**Поправки к правилам, касающимся
городских и междугородных автобусов:**

Правила № 107 ООН

Предложение по дополнению 5 к поправкам серии 07 и дополнению 4 к поправкам серии 08 к Правилам № 107 ООН

**Представлено экспертом от неофициальной рабочей группы
по поведению общей конструкции транспортных средств
категорий M₂ и M₃ в случае пожара***

«Рис. 32

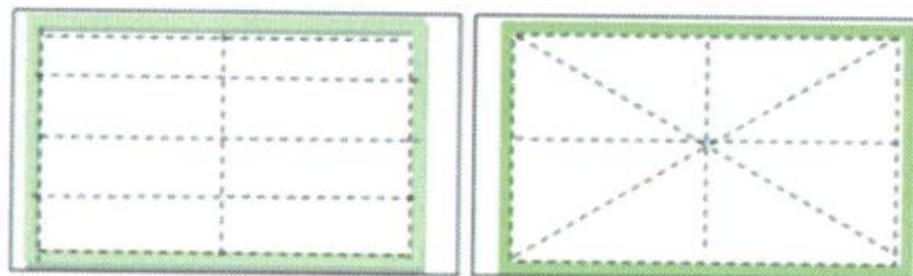
Приложение 4, после рис.31 включить следующее:

Шаблоны для вырезания пластиковой пленки на запасном окне или аварийном люке

(См. приложение 3, пункты 7.6.8.2.2.4 и 7.6.9.5.3)

- 7.6.8.2.2.4 Внутренняя поверхность каждого запасного окна может быть оснащена пластиковой пленкой, позволяющей снять стекло или стекла руками. Пластиковая пленка должна быть вырезана на внешнем крае запасного окна в соответствии с шаблонами, приведенными на рис. 32 приложения 4. В случае оснащения пластиковой пленкой аварийного выхода она должна быть совместимой с приспособлением для разбивания стекла и не должна

- 7.6.9.5.3 Внутренняя поверхность каждого аварийного люка может быть оснащена пластиковой пленкой, позволяющей снять стекло или стекла руками. Пластиковая пленка должна быть вырезана на внешнем крае аварийного люка в соответствии с шаблонами, приведенными на рис. 32 приложения 4. В случае оснащения пластиковой пленкой аварийного люка она должна быть совместимой с приспособлением для разбивания стекла и не должна снижать его эффективности. Кроме того, не должны изменяться характеристики официально утвержденных стекловых материалов».
